**Avis délibéré de la mission régionale d'autorité environnementale
sur le remplacement du télésiège du Villarais par une télécabine
et aménagements associés par SATA Group sur les communes de
Villard-Reculas et Huez (38)**

Avis n° 2025-ARA-AP-1931

Avis délibéré le 23 septembre 2025

Figure 3: Vue des opérations projetées - Source : étude d'impact

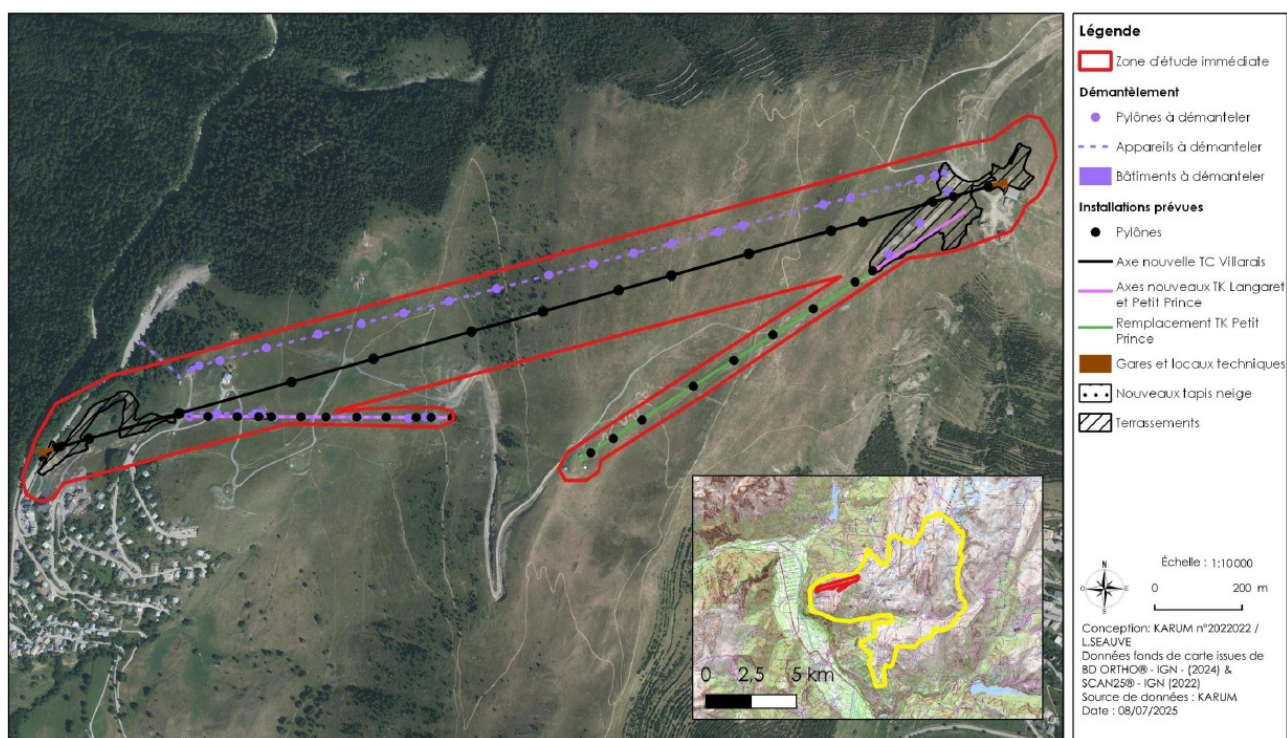
La période d'ouverture de la télécabine et ses horaires ne sont pas fournis.

L'Autorité environnementale recommande de préciser les horaires, jours et périodes de fonctionnement de la future télécabine.

Figure 4: Photomontage de la gare aval - Source : dossier

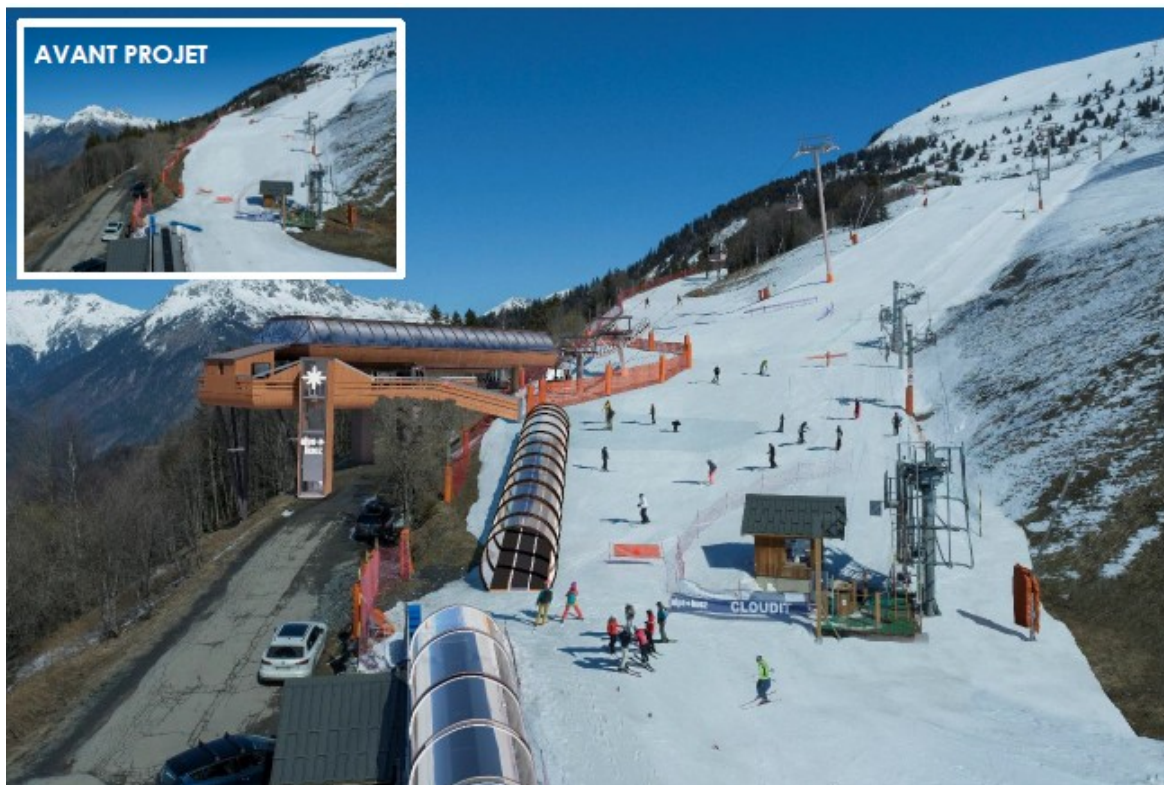
Le volume de la nouvelle gare aval pourrait avoir une incidence sur l'ambiance de petite station familiale du village et peser sur le panorama en arrière-plan. Les volumes et la colorimétrie des équipements devront être en harmonie avec les maisons du village. La gare aval de la télécabine modifiera toutefois de manière permanente l'ambiance du secteur de Villard-Reculas en la rapprochant davantage d'Huez et de son image de paysage de loisirs.

Il apparaît nécessaire de travailler sur le lien entre la route, la gare, et l'organisation avec le parking. Par ailleurs, à défaut de conception définitive¹⁵, les ouvrages nécessaires pour assurer la stabilité des installations pourraient amener à dégrader plus fortement l'aspect paysager.

L'Autorité environnementale recommande de renforcer la prise en compte du paysage dans la conception de la gare aval, en travaillant son lien avec la route et le parking, et en prenant en compte les résultats des études géotechniques.

Figure 5: Modélisation du nombre de jours d'enneigement fiable pour le RCP 8.5 lors des mauvaises saisons (Q20) et à horizons 2050. À gauche le domaine de l'Alpe d'Huez et à droite secteur du Signal. avec les équipements actuels - Source : dossier.

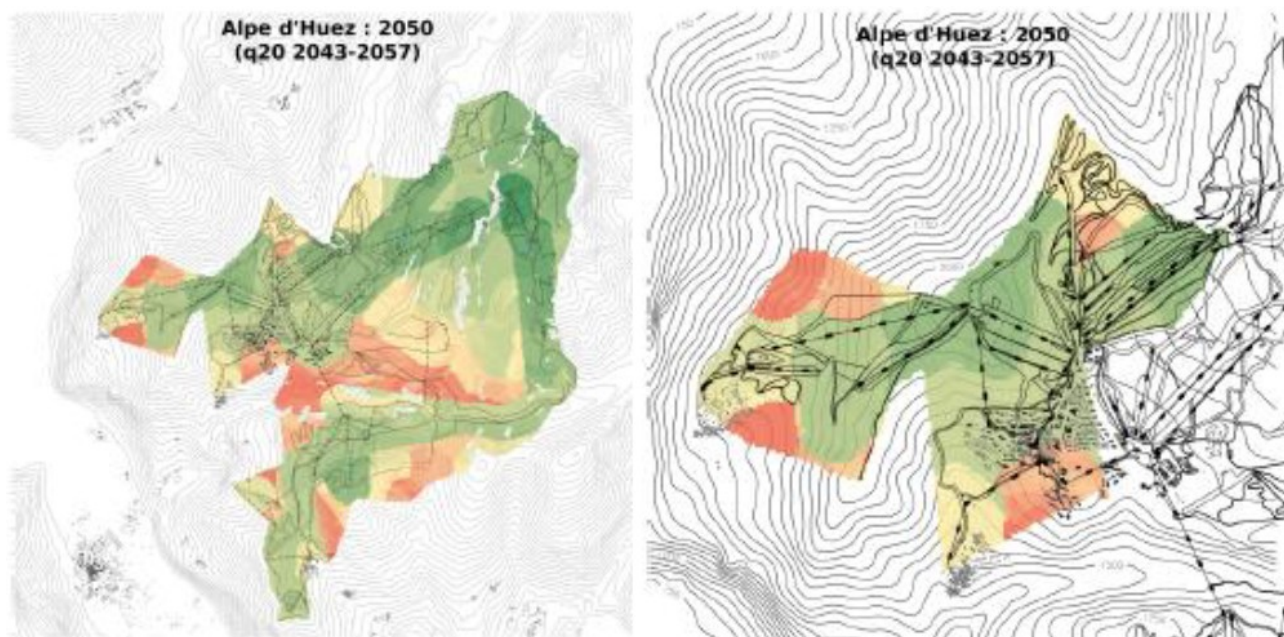
Les simulations indiquent une augmentation d'environ 20 % du besoin en eau d'ici 2050 (mono-fluides, RCP8.5). Il apparaît qu'à moyen terme, le secteur du Signal tout comme le domaine skiable au global devraient consommer de plus en plus d'eau pour produire la neige de culture.

La disponibilité théorique de l'eau est présentée, sans développer la question de la disponibilité des volumes à la production : via quels prélèvements, quels volumes et la capacité de l'infrastructure existante à la fournir.

Le secteur du projet est localisé sur le territoire du Sage Drac-Romanche, dont un des enjeux est le partage de l'eau. Les besoins supplémentaires pour l'adaptation de l'ensemble du domaine skiable doivent être quantifiés, et faire l'objet de la vérification de leur adéquation aux règles et objectifs du Sage Drac-Romanche (connaissant un déficit en eau, dans le cadre d'une nécessaire solidarité amont-aval de bassin). L'évaporation supplémentaire des fontes de neige de culture n'est pas quantifiée sur l'ensemble du domaine.

L'Autorité environnementale recommande de présenter l'adéquation de la ressource en eau disponible avec les besoins actuels et futurs, notamment avec l'augmentation de la consommation attendue pour produire de la neige de culture, en prenant en compte le changement climatique.
